CÓDIGO TÉCNICO DE LA EDIFICACIÓN

CONSULTAS

**Recopilación de consultas recibidas en el CSCAE
enero 2009 – diciembre 2009**

**PROTECCIÓN CONTRA EL RUIDO
45 consultas**

ESQUEMA DE LA SECCIÓN

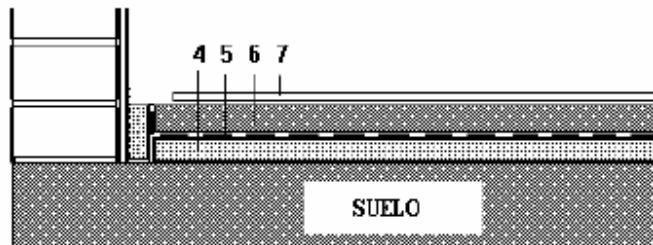
¿Cómo se evalúa a nivel de proyecto si un suelo flotante es mayor o igual que el parámetro que la tabla 3.2 fija como valor límite de ΔL_w ?

Según se deduce del DB-HR ΔL_w es igual a la diferencia entre el L_w (forjado+pavimento) - ΔL_w (forjado). Pero del procedimiento indicado en el ap. 3.1.3.6.1 no se puede obtener otra cosa que no sean conceptos lógicos, pero no magnitudes ni otro tipo de parámetros con los que hacer comparaciones, una opción consistiría en señalar en los documentos del proyecto que ΔL_w del pavimento flotante cumpla con las exigencias deducidas de la tabla 3.2 antes citada, y si es así cabe preguntarse ¿un pavimento de terrazo o de mármol, sobre arena, etc? ¿Es previsible que cumpla cuando esté "in situ"?

La mejora a ruido de impacto viene definida mediante la diferencia entre el nivel sonoro resultante al colocar la máquina normalizada en la planta superior sin tratamiento y con el tratamiento instalado. En la tabla 3.3 se define la mejora obtenida en laboratorio de las soluciones constructivas.

La mejora a ruido de impacto será por ejemplo si en la situación inicial 85 dB y en la final es de 55 dB, de 30 dB de mejora.

En cuanto al tipo de forjado que el DB HR nos indica que se ha de ejecutar, básicamente es el siguiente:

En el DB HR se define las nuevas tipologías de tratamientos flotantes de suelo, que evitarán la transmisión por vía sólida. Material elástico de 2 cm.(4), lámina plástica (5), losa de hormigón armada de 4 cm (6), pavimento (7).

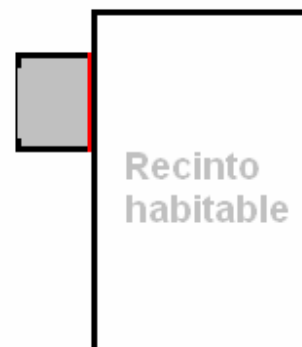
Estamos calculando por opción general un edificio. Tenemos un ascensor (recinto de instalaciones) que comunica con zonas comunes. Las zonas comunes como recintos receptores son recintos habitables. El requerimiento acústico entre un recinto de instalaciones y un recinto habitable es $D_{nt,a}$: 50 Dba (apartado 2.1.1 del DB HR). Cuando utilizamos la tabla excel correspondiente, introducimos en el elemento separador entre el ascensor y la zona común la solución constructiva que hayamos proyectado como cerramiento del hueco de ascensor (muro de hormigón, etc...) Pero, ¿deberíamos introducir también la superficie del hueco de la puerta y el Ra exigido a la misma?. Parece lógico que si se exige un aislamiento a las paredes que delimitan el hueco de ascensor, también se le exija a la puerta del mismo. ¿Es esto así? ¿Tendrán los fabricantes de ascensores que ensayar sus puertas a aislamiento acústico igual que también se les exige su aislamiento contra incendios para cumplir con DB SI?

La puerta no es un dato que influya en el cálculo.

Cuando a través del programa hay que introducir los datos, hay que definir el elemento separador (en rojo) entre la caja de ascensor y el recinto habitable. Este será de hormigón, elemento cerámico, etc. con su masa y su aislamiento que el propio programa te da.

No obstante, puede que al introducir los datos en el programa, te encuentres con otra dificultad que el programa no resuelve, ya que este define la superficie del elemento separador (en rojo),

con la misma composición constructiva que la pared del recinto habitable, y

no siempre será así.
